Verkehrssicherheitscheck an Mainzer Grundschulen

Informationstermin am 14.12.2016
Eisgrubschule Mainz

Prüfvorschläge / Lösungsansätze im Detail

2. praktiziertes Gehwegparken,

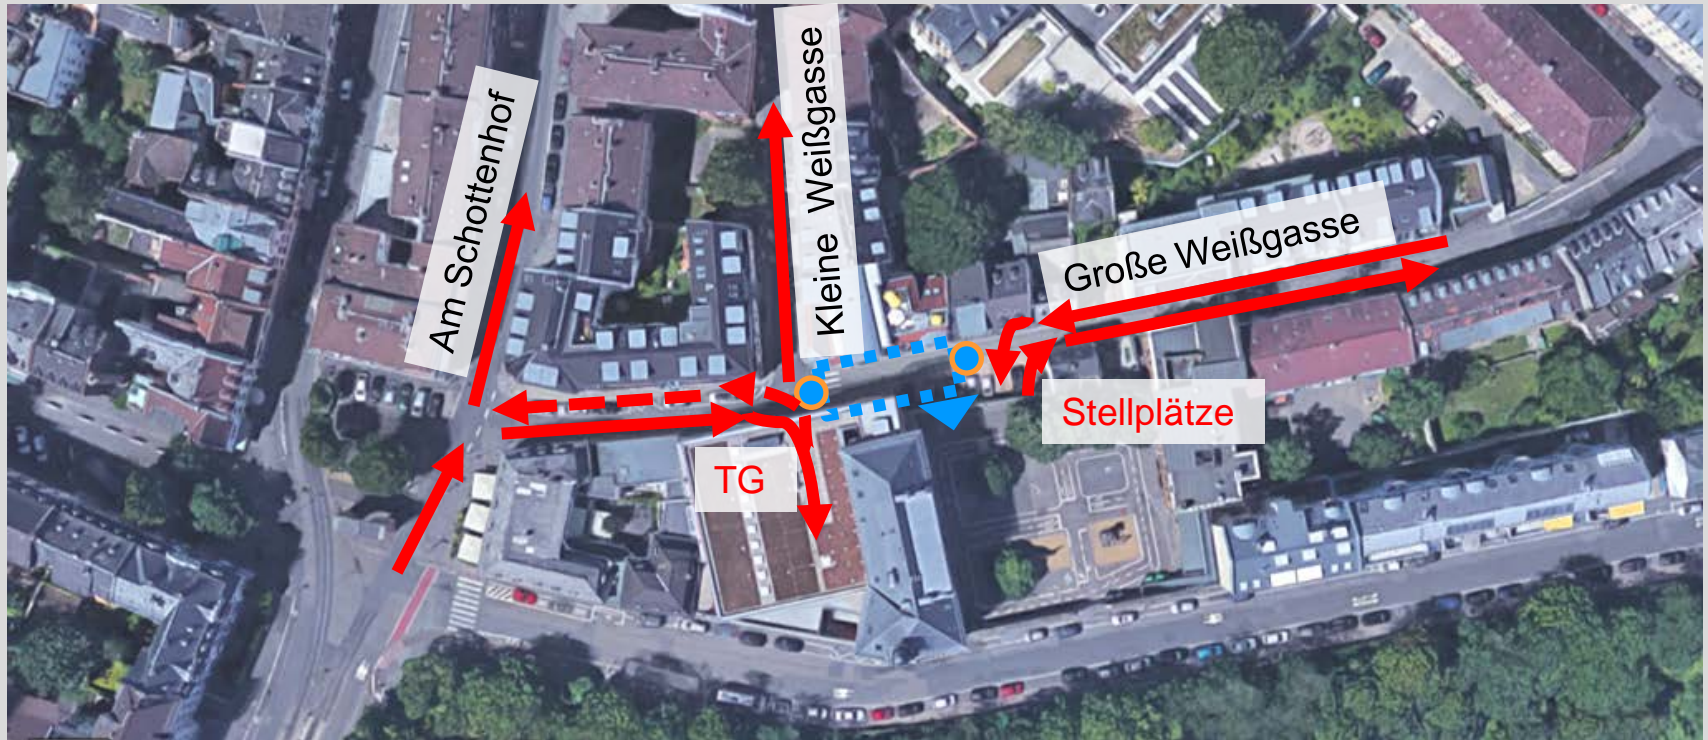
- sehr schmale Gehwegbreiten,

- FGÜ ggf. nicht ausreichend beleuchtet und schwer einsehbar

- Erneuerung der Poller gegen Gehwegparken
→ *bereits umgesetzt*
- Verlegung des Schuleingangs nutzen und im Eingangsbereich Straße für Kfz-Verkehr sperren, ggf. nur zu Schulzeiten (mit Poller), ggf. Änderung der Fahrtrichtung EBS im Westabschnitt (s. Pkt. 6)
- Beleuchtung prüfen und Spiegel bei Fußgängerüberweg einrichten
